Planfeststellungsverfahren nach § 68 Wasserhaushaltsgesetz (WHG) für den Bau eines Reserveraums für Extremhochwasser in Eich-Guntersblum

Stellungnahme der Naturschutzverbände

GZ 6425-0001#2025/0001-0111 31 AB2

Abb. 2: Deichtrassenoptimierung der SGD Süd mit Verschiebung des RRE-Deiche nach Süden bis unmittelbar an die Grenze des NATURA 2000 Schutzgebietes

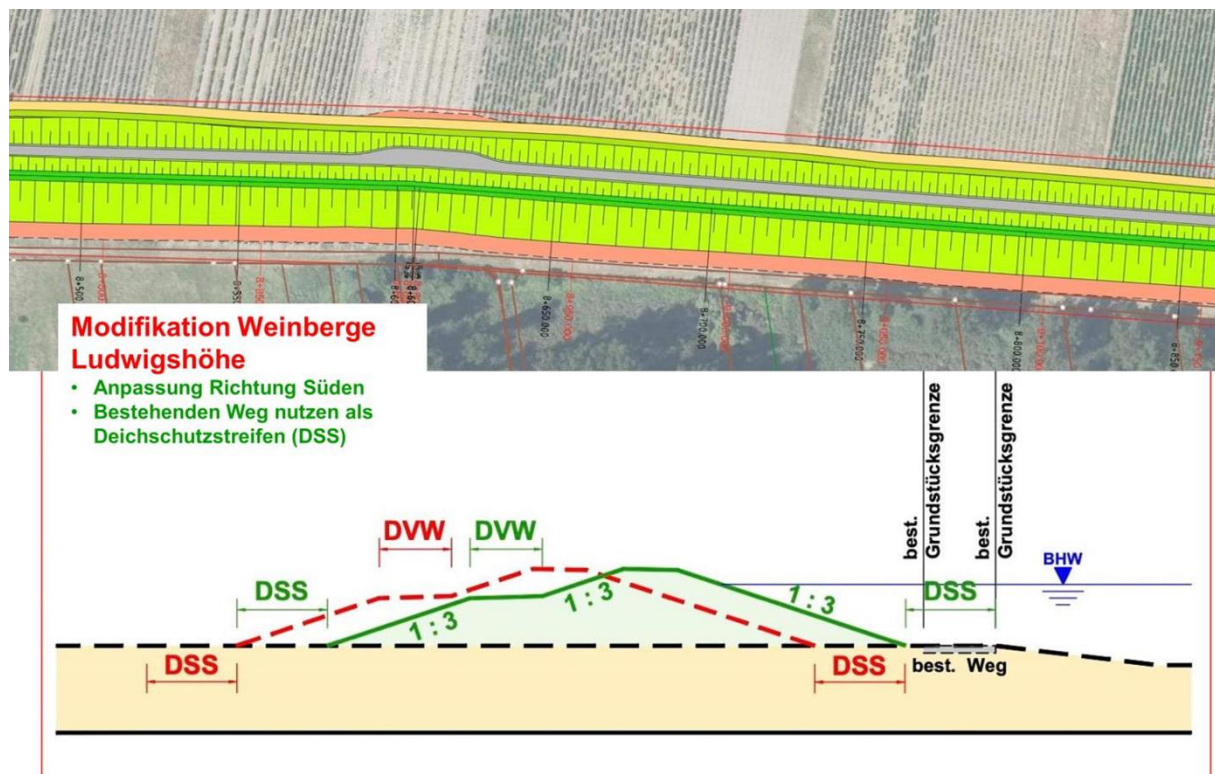
Den von uns geprüften Planfeststellungsunterlagen ist zu entnehmen, dass im Abschnitt 18: Bechtheimer Kanal bis Nördliche Anschlussstelle (7+700 bis 9+300) eine Deichtrassenoptimierung vorgenommen wurde, welche die Auflagen Nr. 1 und Nr. 12 aus dem Raumordnerischen Entscheid nicht erfüllen. Insbesondere wurden die landwirtschaftlichen und naturschutzfachlichen Gesichtspunkte nicht ausreichend beachtet.

Der geplante RRE-Deich liegt nicht nur press am Vogelschutzgebiet sondern weist auch Höhen von mehr als 4,5 m auf, da er teilweise über Geländetiefpunkte geführt wird. Dies hat zur Folge, dass der Deich sehr hoch und sehr breit im Bereich der Deichaufstandsfläche wird.

Die von uns vorgeschlagene Deichtrassenoptimierung und Verschiebung der Deichlinie auf höher gelegene Geländeteile bewirkt ein Abrücken vom Vogelschutzgebiet, einen weniger hohen Deichkörper bis zur Ausbauhöhe von 90,12 müNN und damit auch eine deutlich geringere Deichaufstandsfläche.

Hierdurch wird eine Deichtrasse erzielt, welche zu weniger Flächeninanspruchnahme für den Deichbau im Bereich von Ludwigshöhe führt und damit die Auflage Nr. 12 RO-Entscheid erfüllt.

Abb. 10: Varianten der Deichverläufe. Seitens der Verbände wurden frühzeitig Natura 2000-verträgliche Trassenvarianten vorgeschlagen (Auszug aus unserer Präsentation bei der SGD Süd vom 5. Mai 2021).

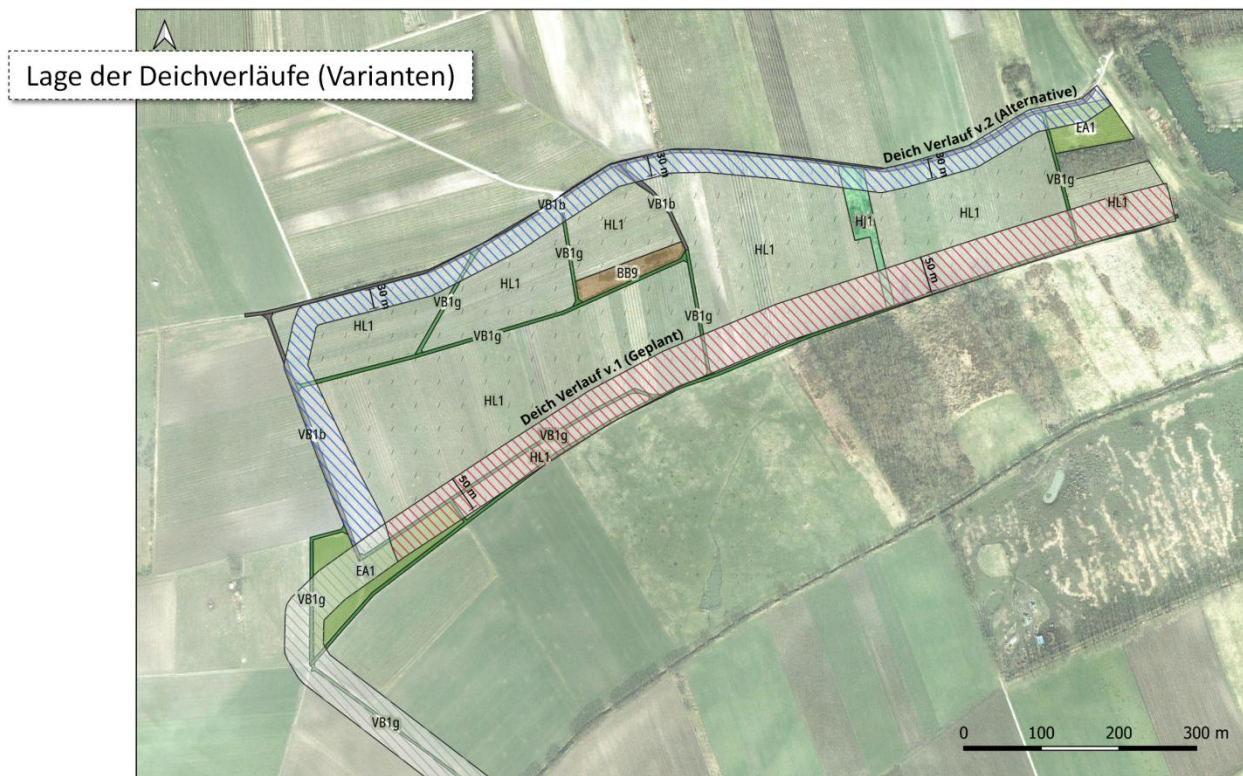
Wir haben somit die in der Gesamtabwägung des Raumordnerischen Entscheids in Kapitel 6 (2014) geforderte Prüfung nach einer Reduzierung der nötigen Deichaufstandsfläche vorgenommen und als Vorschlag der SGD Süd vorgelegt.

Deshalb wurde eine alternative Deichführung im Rahmen der Moderation (Mai 2021) von uns vorgeschlagen. Durch die Nutzung eines Geländehochpunktes bzw. Höhenrückens im Bereich des vorliegenden Betonwegs, welcher deutlich höher liegt als der Bereich unmittelbar an den Bellenwiesen, müsste der RRE-Deich hier nur ca. 2,5 m hoch ausgebildet werden. Dies hätte, bei gleicher Böschungsneigung von 1:3 Auswirkungen auf die gesamte Aufstandsfläche des Deiches. Eine weitere Reduktion der Aufstandsfläche würde sich einstellen bei Anordnung eines asphaltierten Deichkronenweges. **Durch diese Maßnahmen käme es zu einer wesentlich geringeren Deichaufstandsfläche was gleichbedeutend wäre mit deutlich weniger Verlust an Weinbergsfläche.** Damit wäre eine Auflage (= Nr. 12) des RO-Entscheids umgesetzt. Außerdem würden so keine unwirtschaftlichen Restflächen entstehen. Allerdings

Durch das Abrücken des Deiches nach Norden würde eine Verträglichkeit des Vorhabens mit dem Natura 2000 Gebiet erzielt.

Abb. 11: Brutaufgabe und Sterben der Jungvögel der Rohrweihe bei plötzlichen Störungen infolge Betretens der Deichkrone.

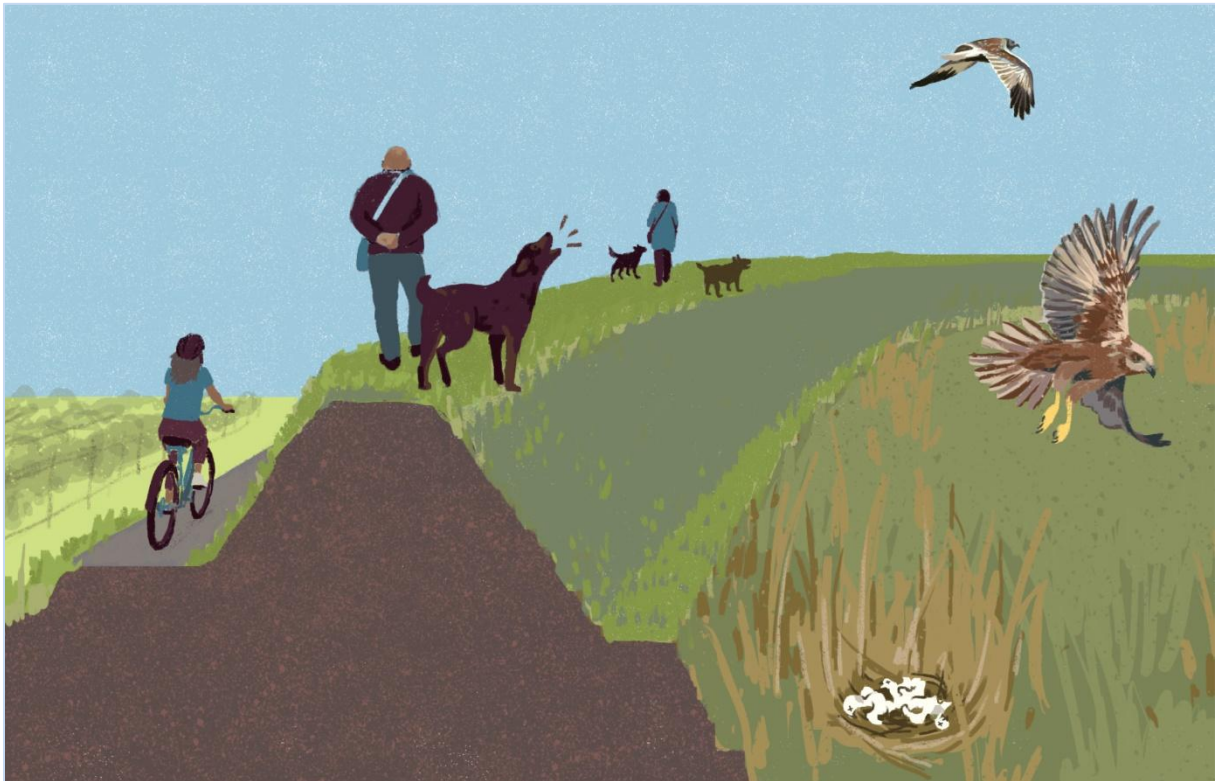
Im Falle des Deichbauwerks, das unmittelbar nördlich der Gewanne „In den Langen Bellenwiesen“ geplant ist, gehen wir von **unregelmäßigen und unerwarteten, aber häufig auftretenden Störungsereignissen in Schönwetterphasen im späten Frühjahr** aus. Wir erwarten, dass der landseitige Rundweg (trotz Sperrung) zu allen Jahreszeiten bei schlechtem Wetter und unter der Woche regelmäßig von Radfahrern und wenigen Fußgängern mit und ohne Hunde genutzt werden wird. Dagegen ist davon auszugehen, dass ab Ende Mai und insbesondere im Juni bei Schönwetterphasen sehr viele Fußgänger mit und ohne Hunde den landseitigen Bermenweg nutzen werden. Hierbei wird es zum vermehrten Aufstieg auf die Deichkrone durch Fußgänger kommen, die den Weitblick suchen, ihre Hunde an der langen Leine oder ohne Leine laufen lassen oder mit Blick auf die Aue ihr Picknick genießen möchten. **Dabei kommt es aufgrund der räumlichen Nähe zu Brutplätzen zu Störungen, die sich auf die nicht an Störungen angepasste Avifauna erheblich auswirken werden.** Besonders im Mai und im Juni, bei denen häufig Schönwetterphasen und Feiertage zusammenkommen, ist von erheblichen Störungen auf die angrenzenden Brutvögel in den Feuchtwiesen, Feuchtweiden und im Schilfröhricht durch legale oder illegale aber dennoch stattfindende Freizeitnutzung auf dem wasserseitigen Deichkörper auszugehen. Es ist davon auszugehen, dass diese unerwarteten, aber kurzzeitig intensiven Störungen während der Brutzeit bei bodenbrütenden und freibrütenden Arten wie Rohrweihe, Neuntöter, Rohrsänger (Schilf-Sumpf-, Teich und Drosselrohrsänger), Feldlerche, Grauammer, Gelbspötter, Baumpieper, Goldammer, Bluthänfling, Wachtel und Feldschwirl zu Nestaufgaben führen und die gerade geschlüpften Küken nicht von den Elterntieren aufgrund der Störungen versorgt werden. Dabei reichen schon kurze Phasen von einigen Stunden ohne Wärmezufuhr oder Nahrungsversorgung, so dass Jungvögel im Nest absterben.

Fazit: Eine Deichlinienführung des Bellenwiesen-Deiches, wie mit der Antragsunterlage vorgelegt, ist nicht verträglich mit den Erhaltungszielen für die Lebensräume und Arten.

Abb. 12: Störungen des Innenraumes als auch des Binnenraumes durch die Erschließungswirkung des RRE-Deiches.

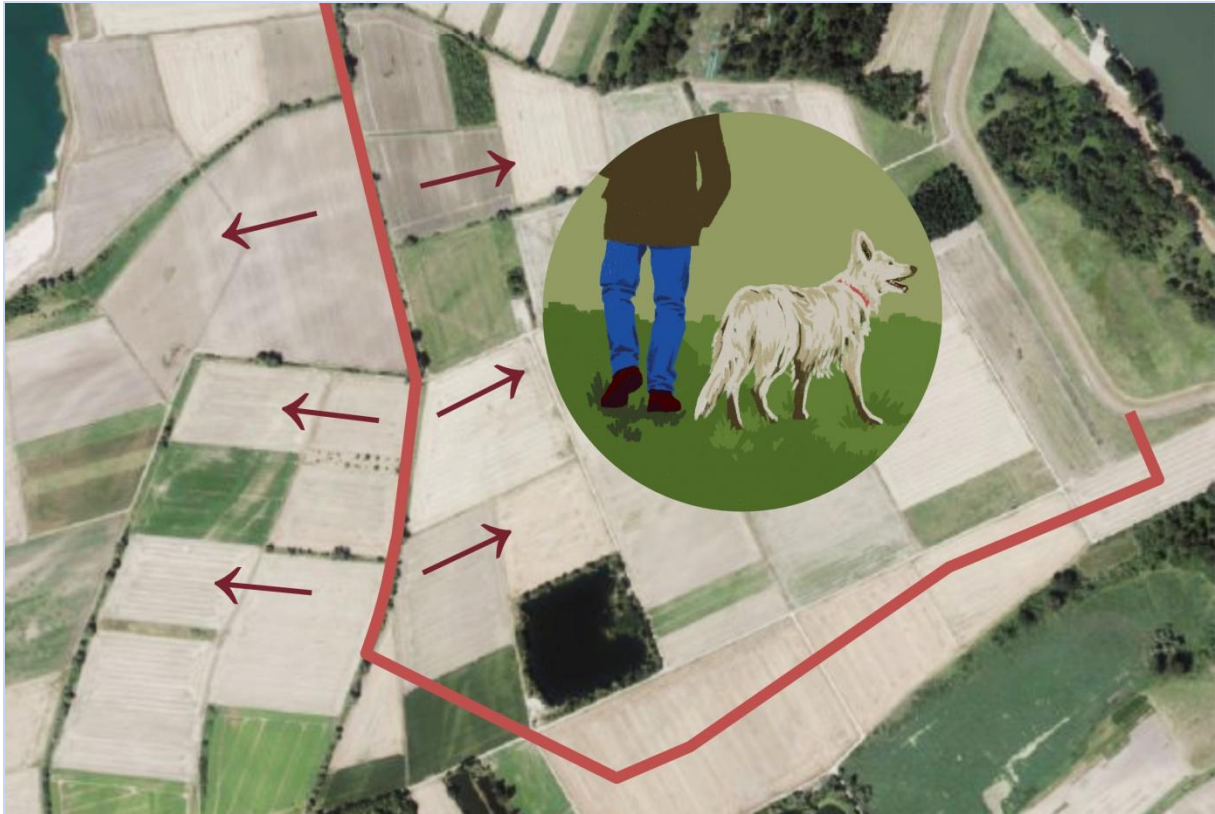
Wir müssen annehmen, dass nur Fahrradfahrer den gesamten Deichweg fahren werden und ein Teil der Spaziergänger einen kleineren Rundweg suchen und finden wird. Dies wird die Biozönose im Innenraum als auch im Binnenraum zusätzlich belasten, da dieses Areal aktuell beruhigt ist. Im gesamten Jahresverlauf gehen wir von einer sehr viel höheren Frequentierung durch Freizeitnutzung des RRE aus. Dies wird sich negativ auf rastende Vögel im Areal auswirken. Die Offenlandflächen sind ein wichtiger Trittstein für verschiedene Arten auf dem Weg in ihre Überwinterungsgebiete im Herbst und in ihre Brutgebiete im Frühjahr. Sie nutzen die Flächen des Binnenraums sowie des Innenraums aufgrund der Weitläufigkeit und Störungsarmut. Die im Areal laut Ornitho nachgewiesenen Rastvögel Bekassine, Blässgans, Großer Brachvogel, Bruchwasserläufer, Dunkelwasserläufer, Flussregenpfeifer, Flussuferläufer, Grünschenkel, Kampfläufer, Knutt, Kornweihe, Kranich, Löffler, Pfuhlschnepfe, Purpurreiher, Regenbrachvogel, Rohrweihe, Rotmilan, Rotschenkel, Sandregenpfeifer, Schwarzmilan, Seeadler, Temminck-Strandläufer, Tundra-Saatgans, Uferschnepfe, Waldwasserläufer, Weißwangengans, Wiesenweihe und Zwergstrandläufer sind auf beruhigte Areale zur Rast angewiesen. Eine Steigerung der Störungen durch die höhere Frequentierung in Folge des RRE-Deiches bedarf eines Lenkungskonzepts, das nicht vorhanden ist.

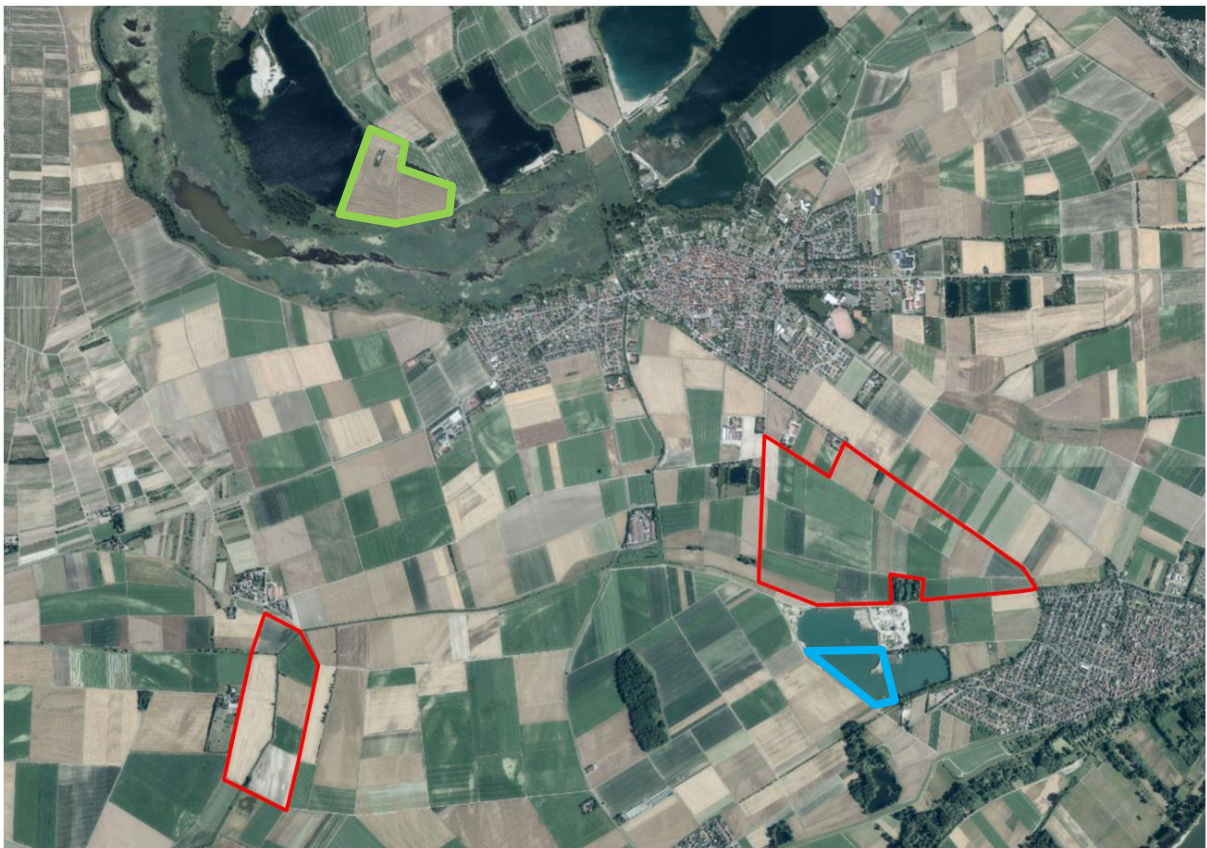
Leider war das Ergebnis der Untersuchung durch die SGD Süd negativ, so dass keine Gewinnungsstelle für bindiges Deichbaumaterial gefunden wurde. Da wir von dem Ergebnis der Untersuchungen überrascht waren, baten wir im AK Naturschutz um die Übermittlung der Prüfergebnisse. Leider wurde uns dies seitens der SGD Süd verwehrt, was einen deutlichen Missklang in die Moderation im AK Naturschutz brachte.

Für uns ist nicht nachvollziehbar, weshalb die SGD Süd keine eigenen Recherchen zur örtlichen Bodengewinnung unternommen hat, denn der Materialbedarf für den RRE-Deich ist gewaltig und liegt bei 540.000 m³ bindigem Material und 270.000 m³ kiesig-sandigem Material. Letzteres kann sicherlich ortsnah bei einem der drei örtlichen Kieswerke eingekauft werden.

Wir würden es auf jeden Fall begrüßen, wenn autochthones Deichbaumaterial vor Ort gewonnen würde, verknüpft mit der Schaffung von neuen Feuchtgebieten. Auch unter dem Aspekt des Schutzgutes „Boden“ sollte es möglichst vermieden werden, allochthones Material aus den Baugruben z.B. des Rhein-Main-Gebietes in die rheinhessische Altaue zu verfrachten. In diesem Fall müsste die Bilanzierung bezüglich des Schutzgutes Boden im FBN neu überdacht werden.

Abb. 17: Ausschnitt der Bodenkarte der nördlichen Oberrheinebene für den Deichabschnitt 13. Die Anlage des RRE-Deich liegt längs und genau auf Niedermooorausbildung im Untergrund.

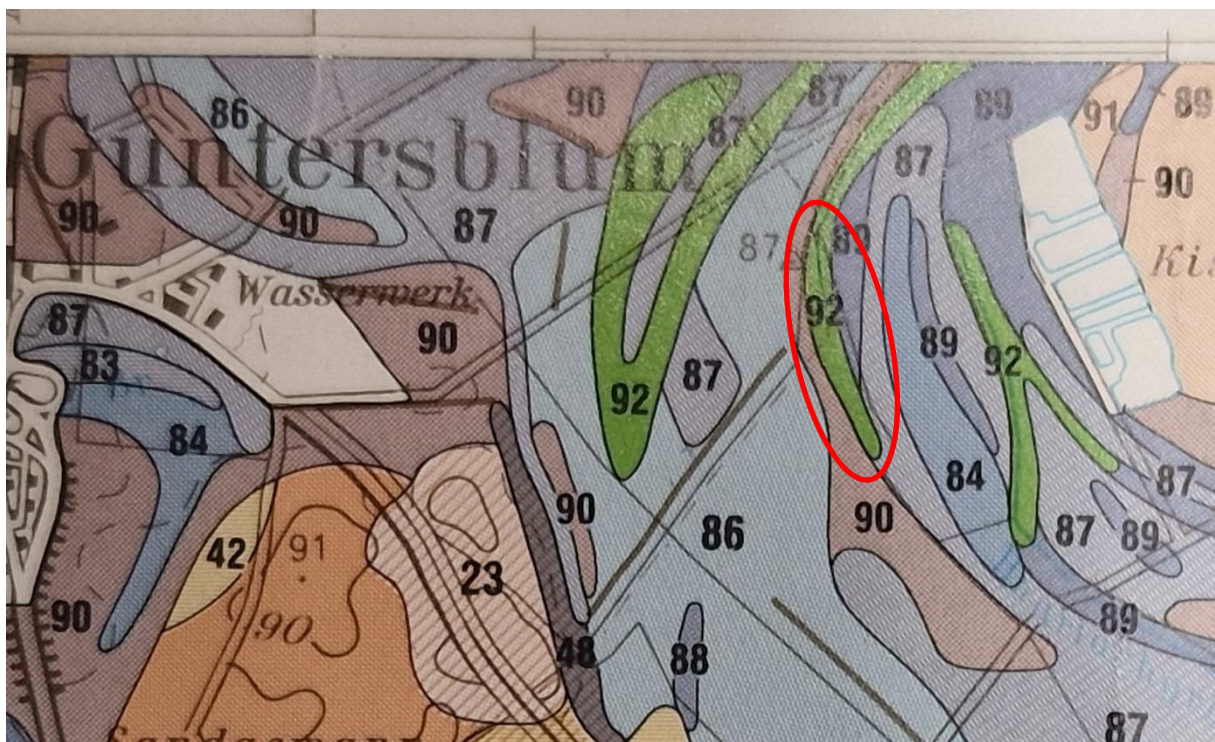
Im Bereich des westlichen Fischseegebietes fällt auf, dass die Deichlinie auf sehr problematischem Untergrund (Niedermoor) verläuft. Dies kann dem Auszug aus der „Bodenkarte der nördlichen Oberrheinebene“ entnommen werden. Bei einer kleinen westlichen Verschwenkung könnte diese Problematik entschärft werden. Außerdem würde so nicht mehr in die historische und landschaftsbildprägende Ausbildung der Fischseerinne und deren Prallufer eingegriffen.

Etwas unklar ist der vorgesehene Deichquerschnitt. Während die Zeichnung keine Spundwand vorsieht, wird in Heft 2, Seite 15 ein Ausbau mit Spundwand beschrieben. Ein solcher Ausbau würde aber in den Untergrund des Naturschutz- und Natura 2000-Gebietes eingreifen und müsste daher vertieft betrachtet werden. Bis dato fehlen hierzu Angaben.
